ÆÐALUPPDRÁTTUR

verk	Norðurhella 1 - Hafnarfjörður Krónan matvöruverslun
verkkaupi	Festi fasteignir
heiti	**Grunnmynd**
mkv.	A1 1:100
dags	23.07.19
hannað	gov/egg
teiknað	gov/egg

verknr.	teikning	breyting
14-04-O	(99)1.02	B

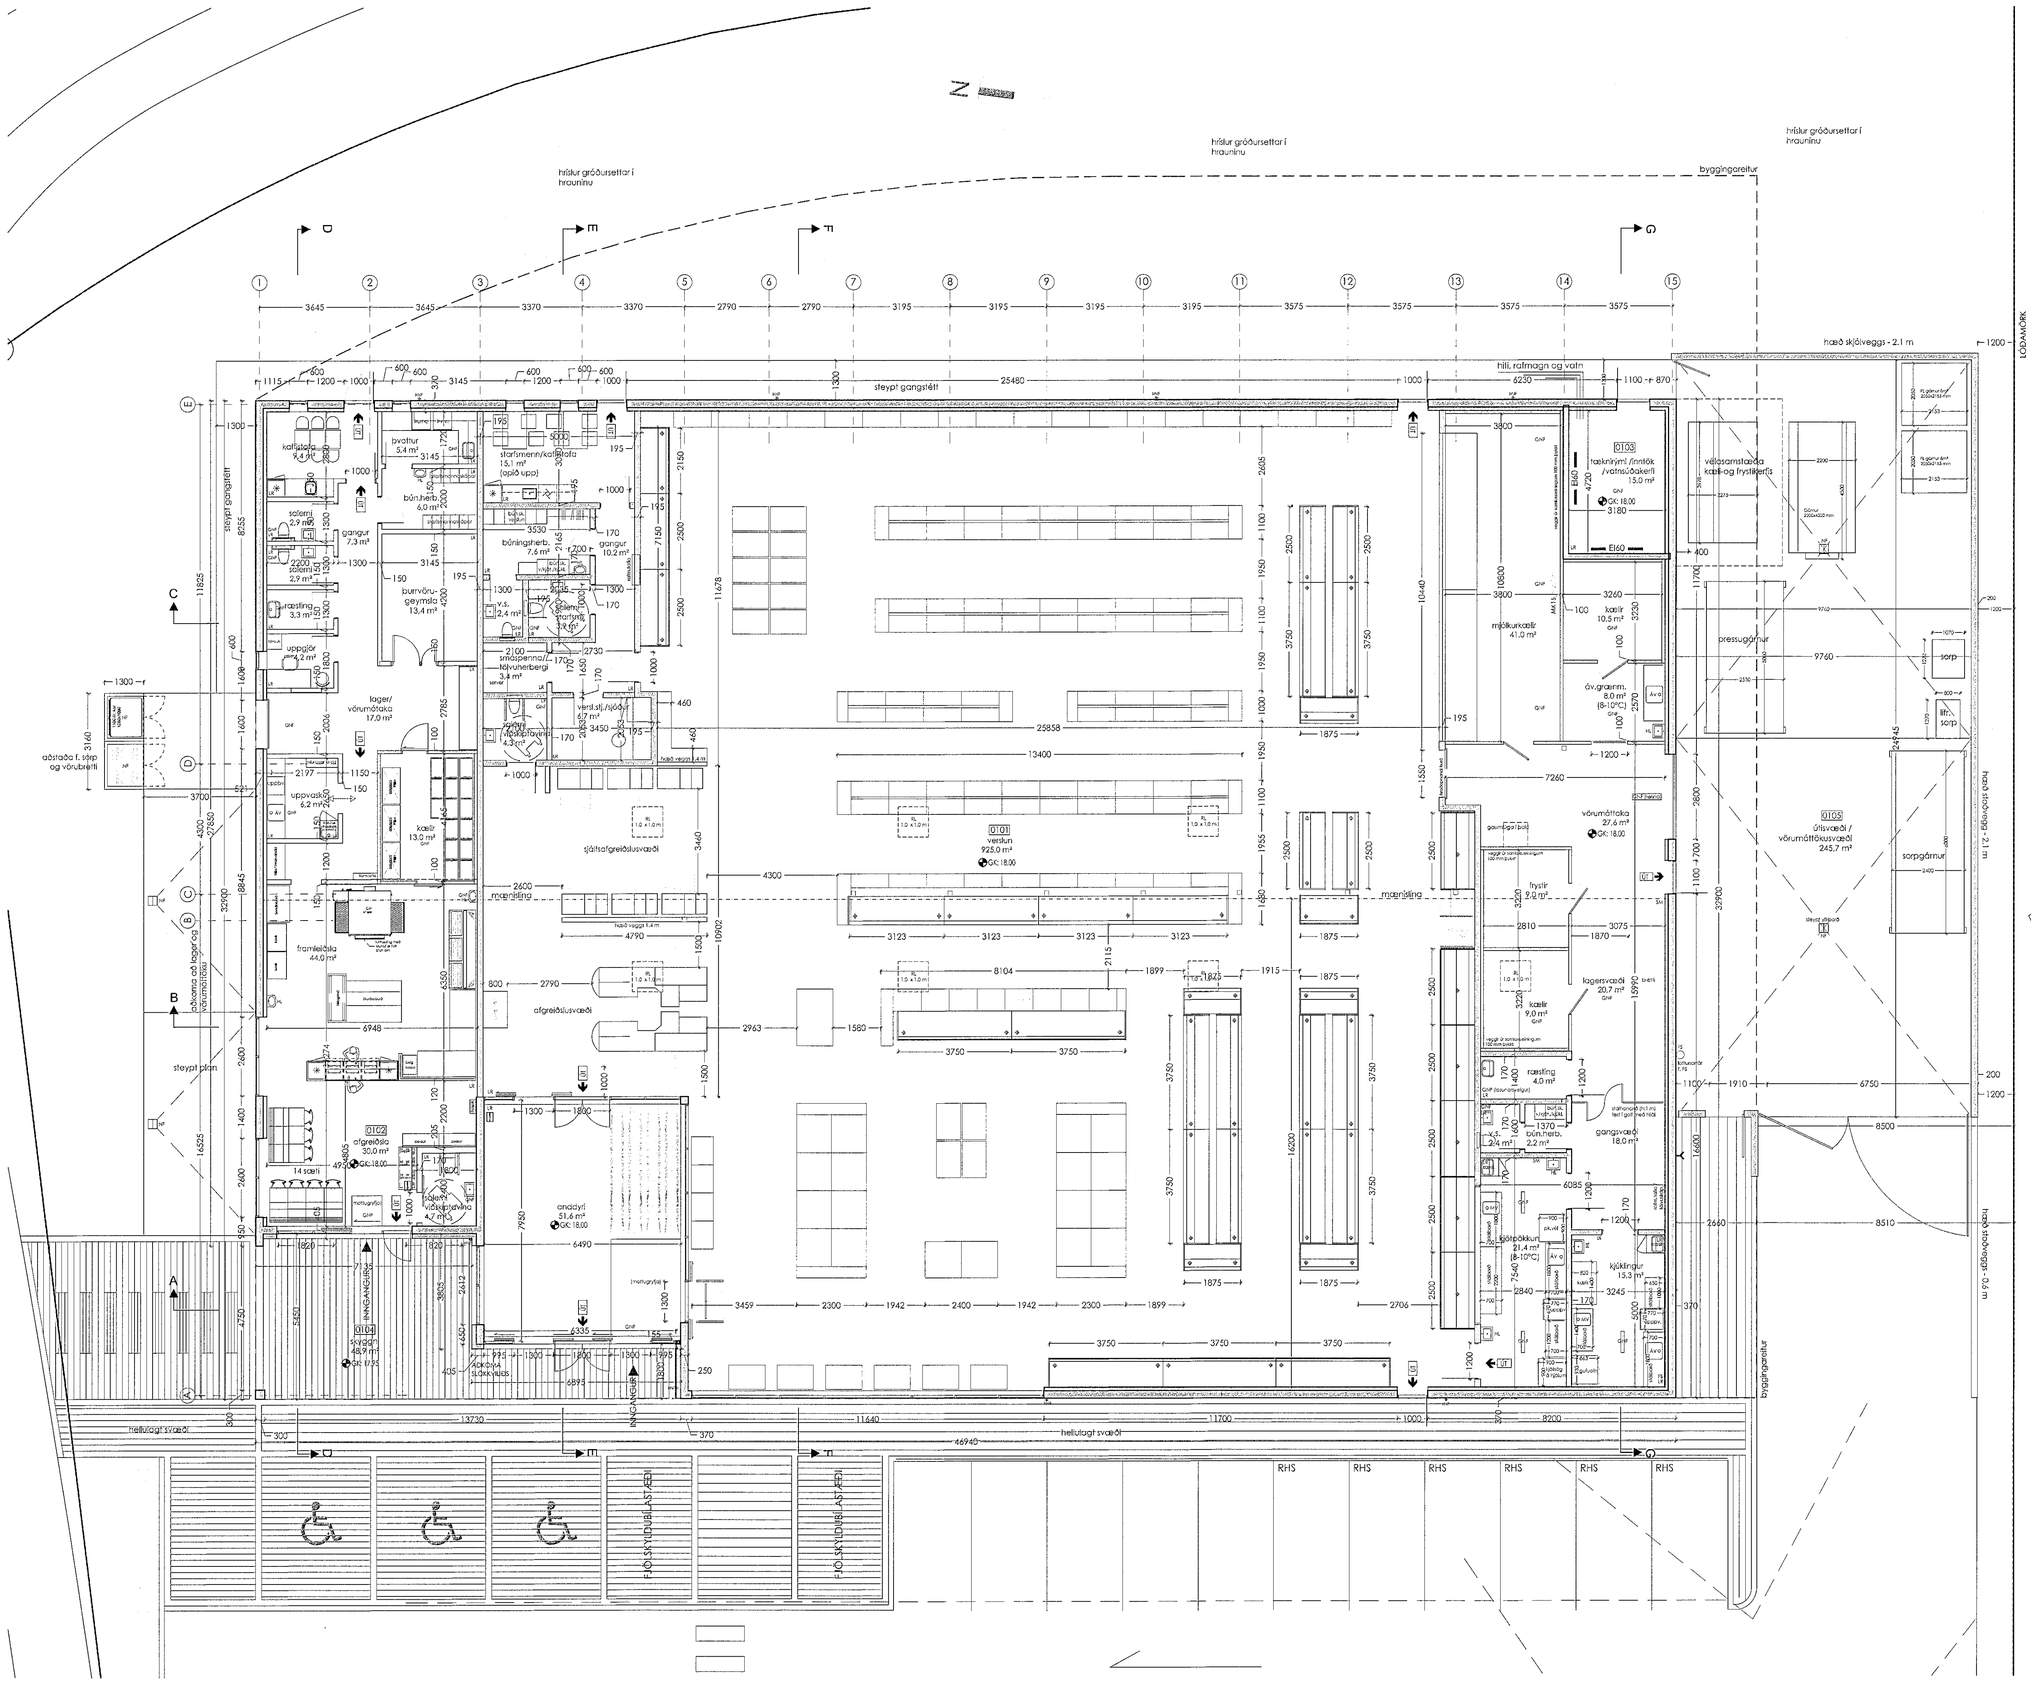
Breyting á notkun í eignarhluta 01-02 og þ.m.t. breyting á fyrirkomulagi innanhús // reykúlga sem var staðsett í þaki (milli mátlinu 2 og 3) fellur út // breyting á fyrirkomulagi bílastæða og gönguleiða á lóð // nýtt sorpgerði norðan við hús //breyting á áýndum þar sem tilfærsla hefur orðið á glugguum og hurðum sem tilheyra þessum eignarhluta // ljósaúrtök í útveggjum sýnd // tilfæringar á skiltum.

Merking flóttaleiðar út úr kaffistofu starfsmanna Krónunnar bætt inn (sjá milli mátlinu 4 og 5) // merking flóttaleiðar út úr þakverði fram í verslun felld niður (sjá mátlinu 13) // veggur einangraður að utan (sjá mátlinu 5).
